A.F. PETROLI S.p.A.
NUOVA SEDE DIREZIONALE

RICHIESTA DI PERMESSO DI
COSTRUIRE IN VARIANTE ALLO
STRUMENTO URBANISTICO GENERALE
AI SENSI ART. 4 L.R. 55/2012

Elaborato	PROPOSTA DI VARIANTE AL P.R.G.
Data	12.03.2021
Aggiornamenti	01.04.2021

Estratto tav. 2.3, scala 1:5000 - PRG vigente

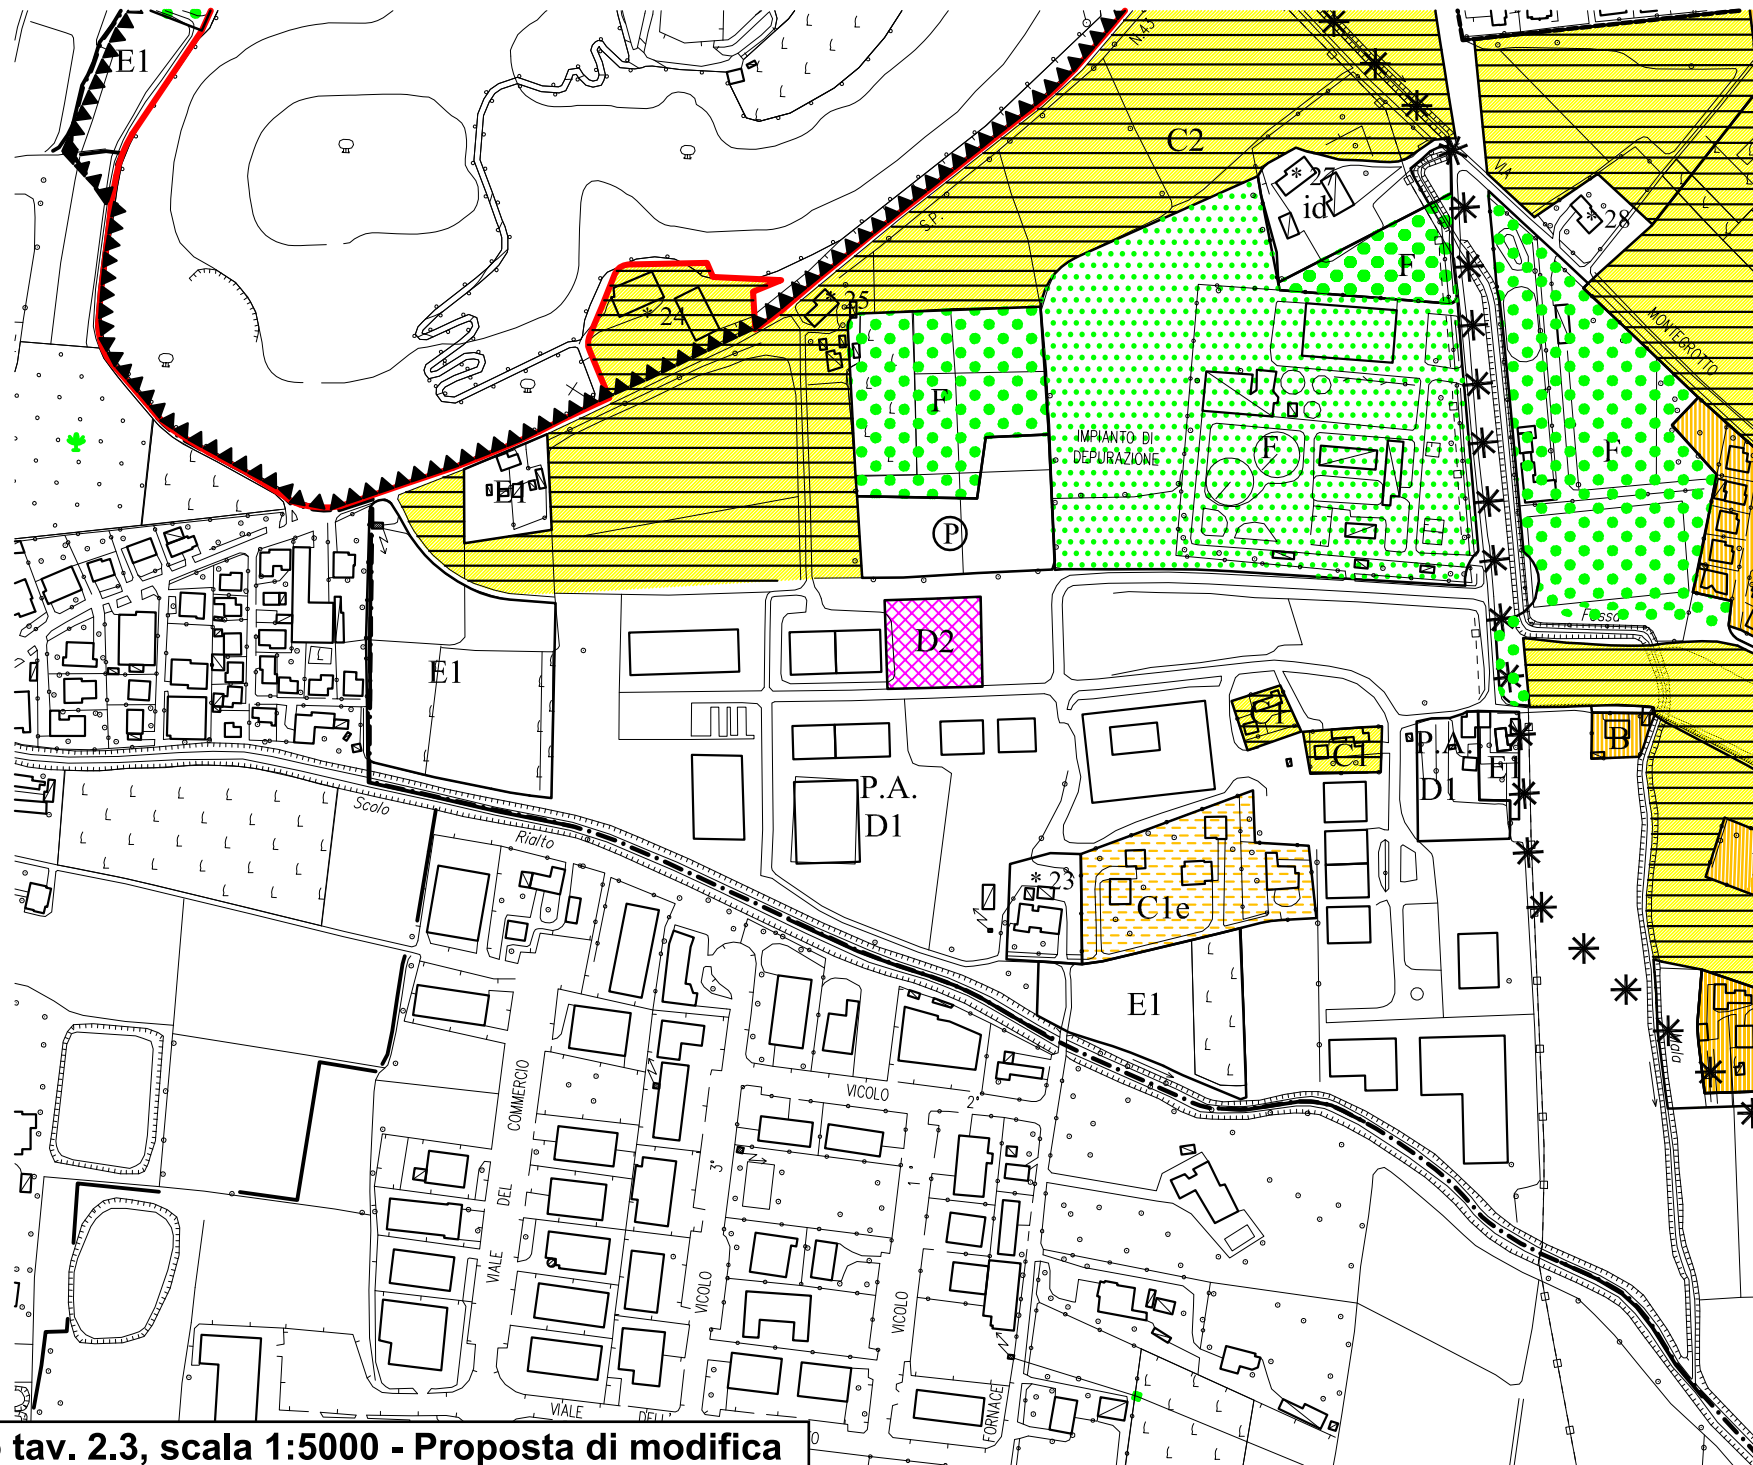
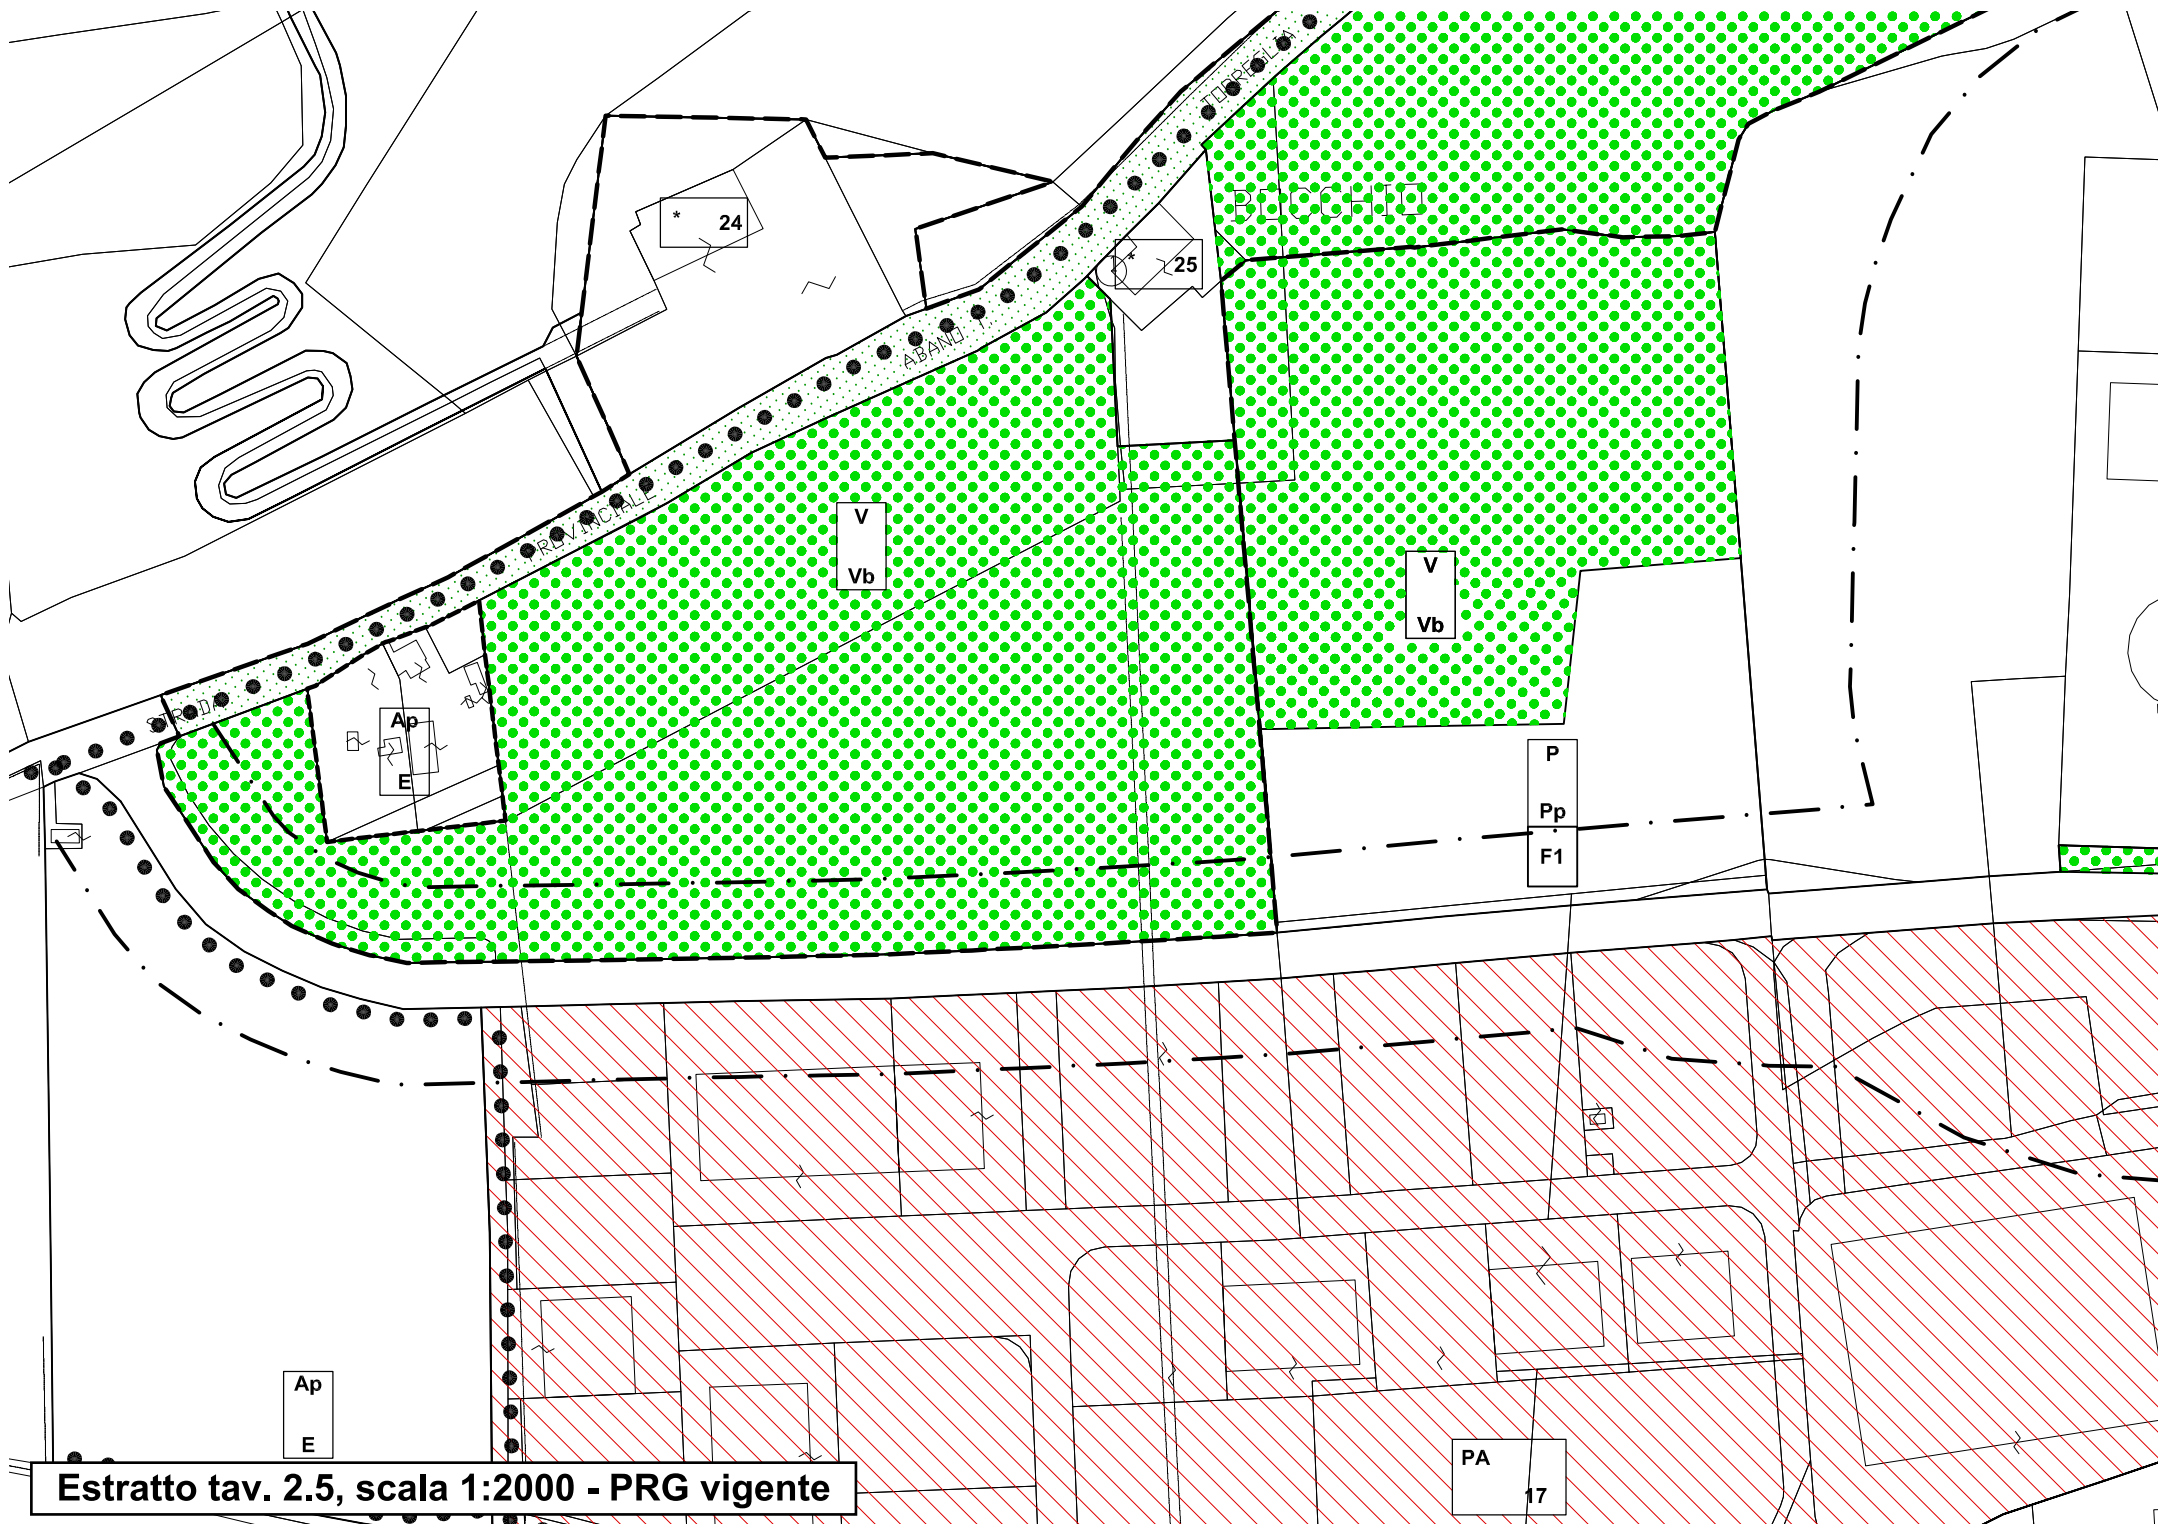
Estratto tav. 2.3, scala 1:5000 - Proposta di modifica

Estratto tav. 2.5, scala 1:2000 - PRG vigente

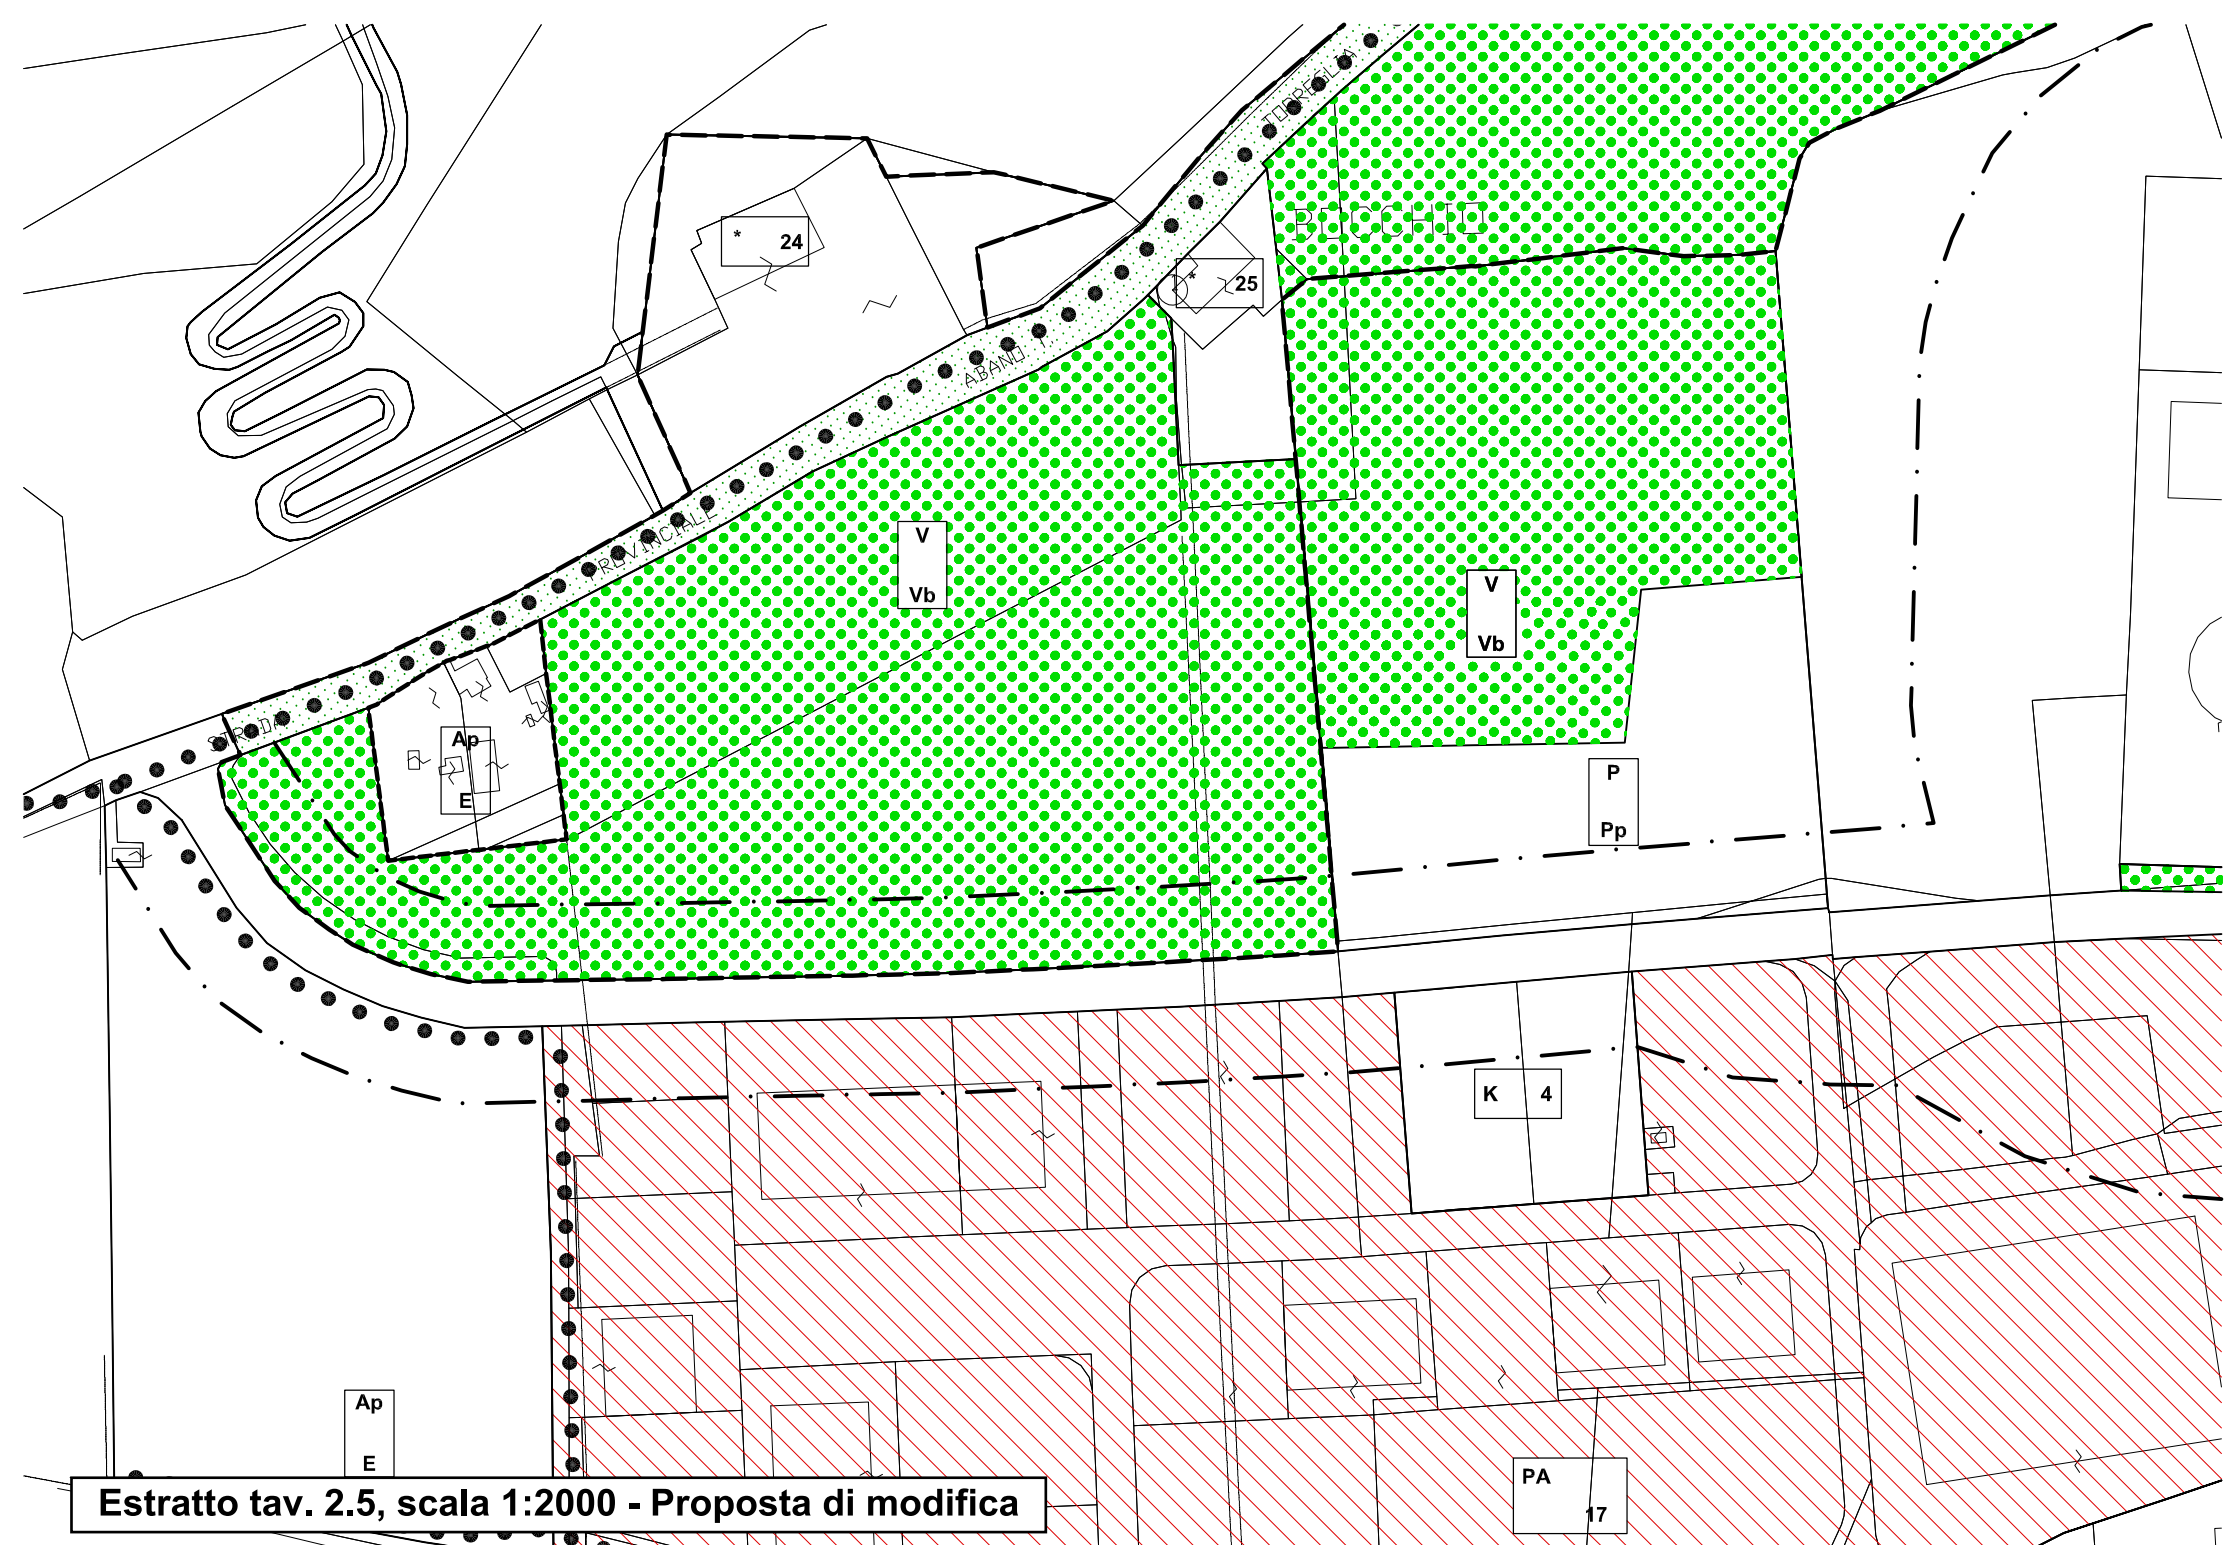
Estratto tav. 2.5, scala 1:2000 - Proposta di modifica

K4 – via Brustolon SUAP 0941- 2020

Destinazioni d’uso:

Tu Attività direzionali: uffici, ambulatori, poliambulatori, studi professionali, banche, centri di ricerca;

SLP massima: 1.615 mq

Altezza massima consentita: 11,60 m

Dc: 6,50 m

Ds: 14,70 m
